Souhrnné stanovisko Oblastního ředitelství Plzeň k přípravné dokumentaci stavby:

„Zřízení čekárenských přístřešků včetně osvětlení na zastávkách Loučovice-zast. (trať Rybník - Lipno), Líšnice (trať Tábor - Písek), Myslín a Smetanova Lhota (trať Protivín - Zdice)“

ZÁVĚREČNÉ STANOVISKO PROJEKTANTA K PŘIPOMÍNKÁM DOTČENÝCH ORGANIZACÍ

Příloha: Smetanova Lhota – zkrácení nástupiště

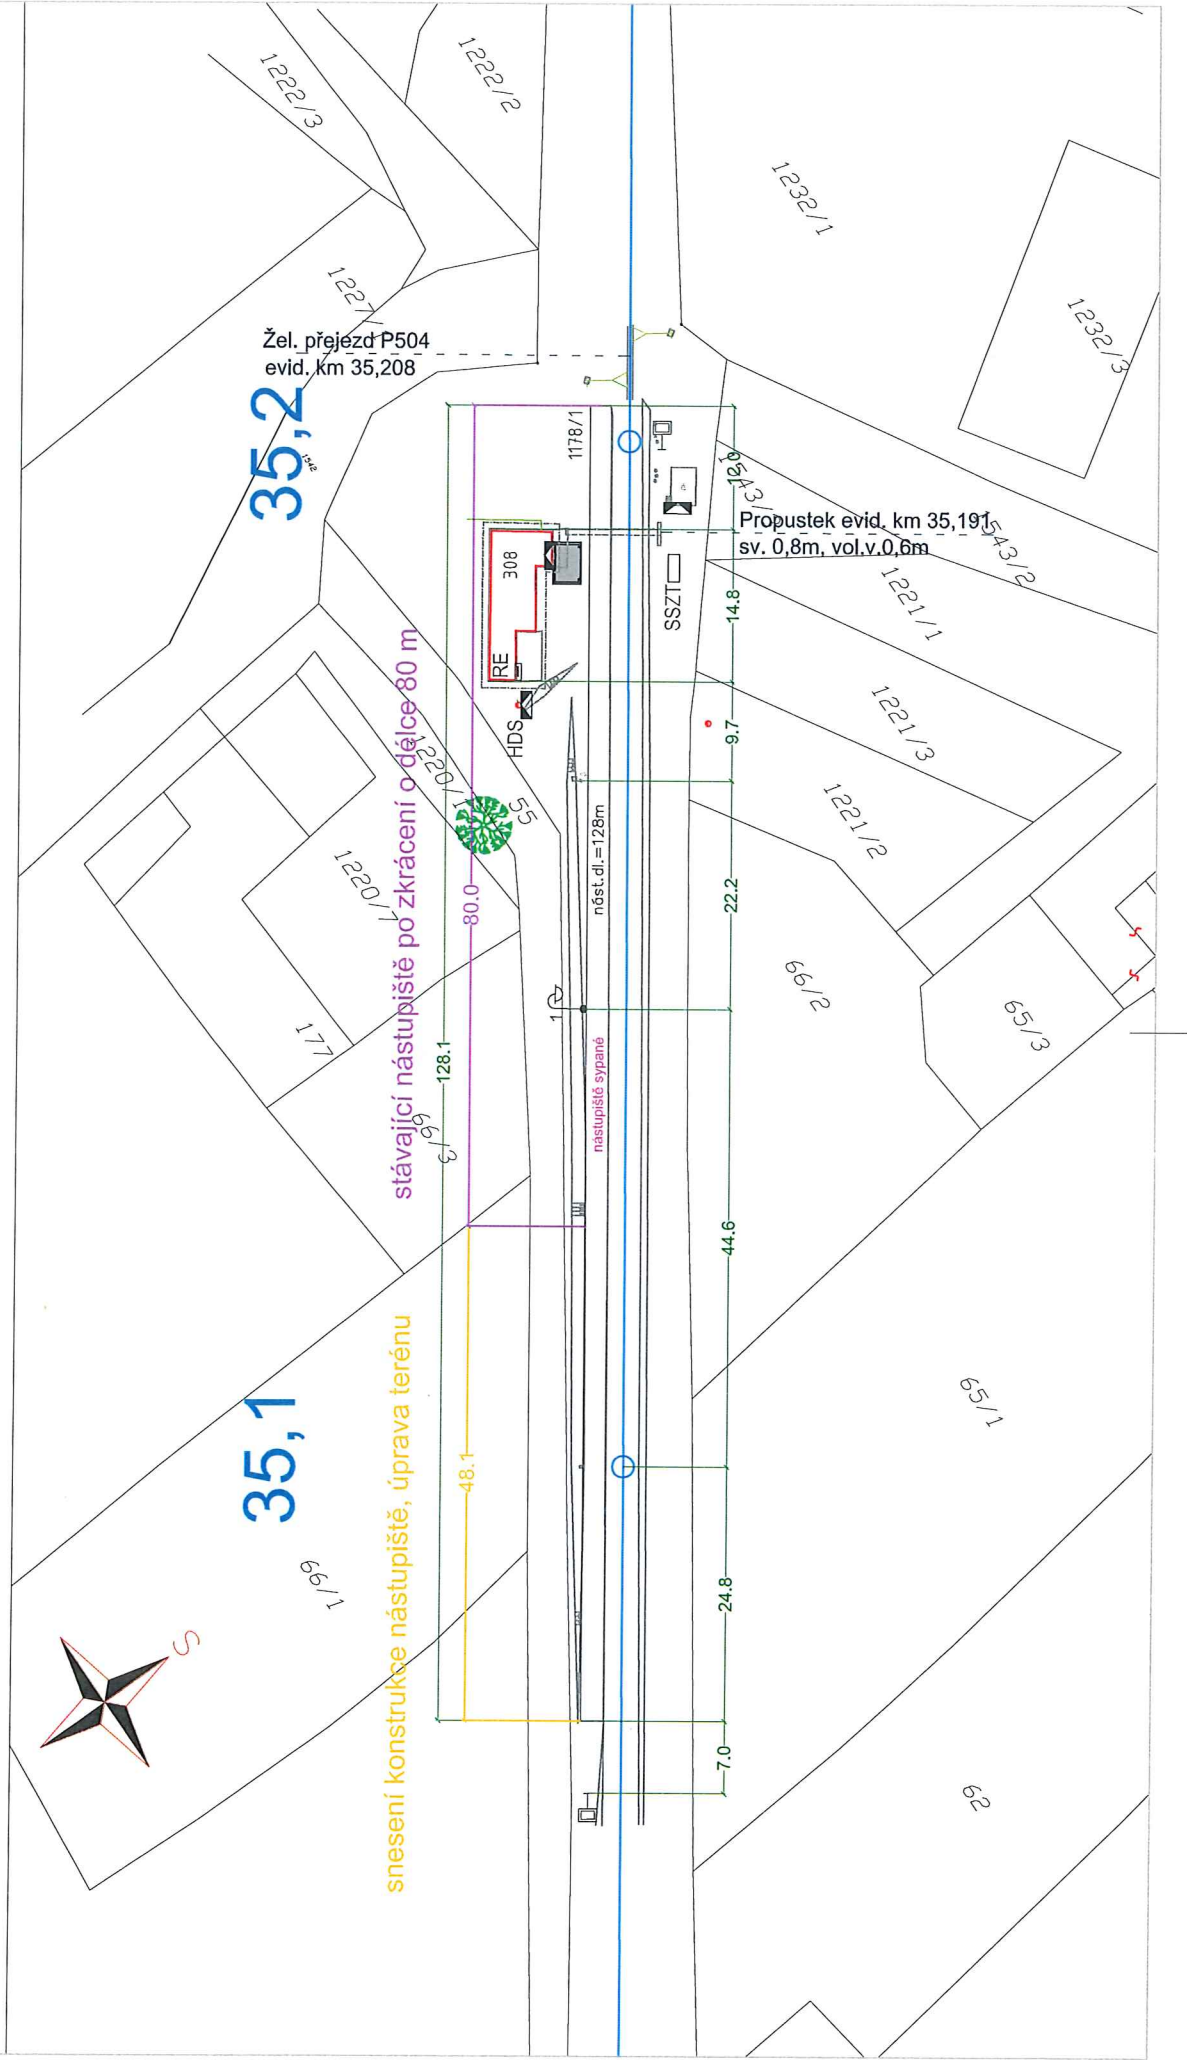
10. Odvodnění přístřešků a zpevněných ploch žádáme provést tak, aby nebylo zhoršeno odvodnění traťové koleje - vodu svést k okraji pozemku SŽDC.
11. Zkrácení nástupiště na 80 m v zast. Smetanova Lhota provést dle „Sdělení“ SŽDC, č.j. 18884/2013-OZŘP ze dne 3. 5. 2013. Přikládáme situaci zkrácení nástupiště - bude zkráceno ve směru od Písku.
12. Po dokončení staveb žádáme vložit nový stav do KN.

15. V souvislosti se změnou délky nástupiště na zastávce Smetanova Lhota (případně i jakýmkoliv dalšími změnami přímo ovlivňující změnu údajů v ZDD) požadujeme s dostatečným předstihem dodat veškeré potřebné podklady nutné ke změně údajů v ZDD.

- ***Vlastní zkrácení nástupní hrany na délku 80 m je v souladu s vydaným „Sdělením k rozsahu zařízení železniční dopravní cesty v zastávce Smetanova Lhota“, č.j. 18884/2013-OZŘP ze dne 3.5.2013.***
